**INTERROGAZIONE**

**Pista ciclabile sovracomunale e modifica dei piani urbanistici di Laives e Vadena**

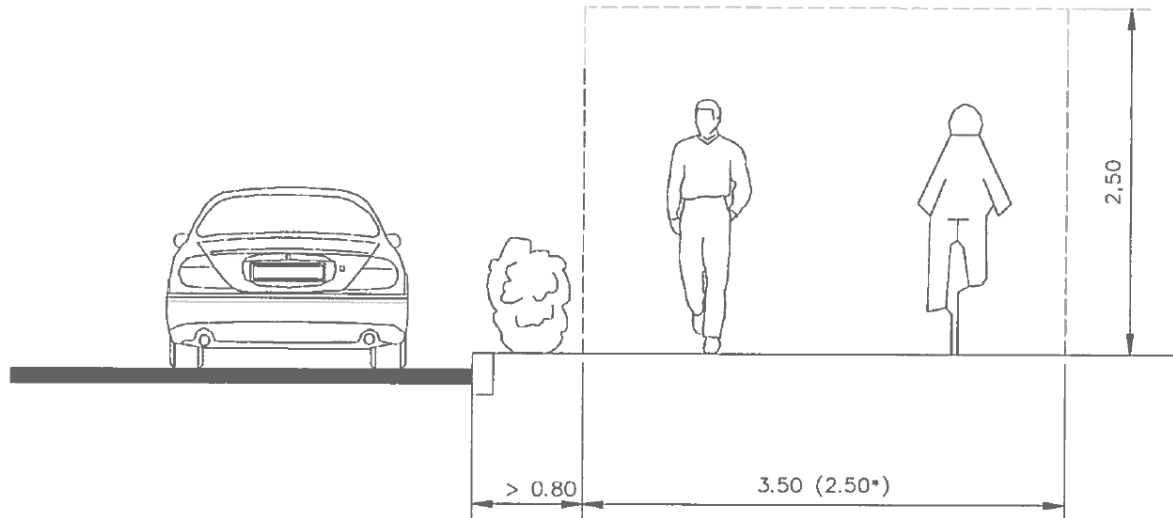
All'Art. 86, comma 1, le linee guida indicano le dimensioni minime da adottarsi nella progettazione di piste ciclabili e pedo-ciclabili. Nello specifico, per la realizzazione di una pista pedo-ciclabile, le misure minime sono riportate nella sezione tipo e prevedono:

1. un'aiuola di 80 cm, come separazione tra il sedime stradale e il tratto pedo-ciclabile;
2. la sezione pedo-ciclabile vera e propria pari a 3,5 mt.

Il totale è pari a 4,30 mt.

Nel primo paragrafo: *"In corrispondenza della proprietà agricola della famiglia [omissis] e tra la nuova pista ciclabile ed i terreni agricoli del lato nord, un muretto con sovrastante recinzione e telo anti-deriva fino ad un'altezza complessiva dalla quota del terreno agricolo di 3,00 m"*, il proprietario richiede che venga costruito un muretto con la relativa recinzione e telo anti-deriva, per tutta la lunghezza del tratto. Considerato che la larghezza del terreno disponibile è pari a 4,50 mt ed è già stata quasi del tutto utilizzata per complessivi 4,30 mt (aiuola 80 cm + percorso pedo-ciclabile 3,50 mt).

Tenendo conto che il muro richiesto dal proprietario non può essere costruito a ridosso della ciclabile, ma che necessita almeno di una distanza di sicurezza da questa pari ad almeno 50 cm, appare evidente che i 4,50 mt previsti dalla delibera non sono sufficienti a rispettare le richieste della famiglia [omissis].

Inoltre, è evidente che la richiesta contenuta nel secondo paragrafo *"e a non realizzare alcuna aiuola tra stradina e ciclabile secondo dettagli da concordare"* non è compatibile con le norme funzionali e geometriche indicate ed è quindi non accettabile.

- 1) di chiarire quali siano le reali dimensioni del collegamento pedo-ciclabile, in modo da fornire un'indicazione corretta alla Comunità comprensoriale Oltradige – Bassa Atesina che dovrà progettare e realizzare il collegamento in oggetto.
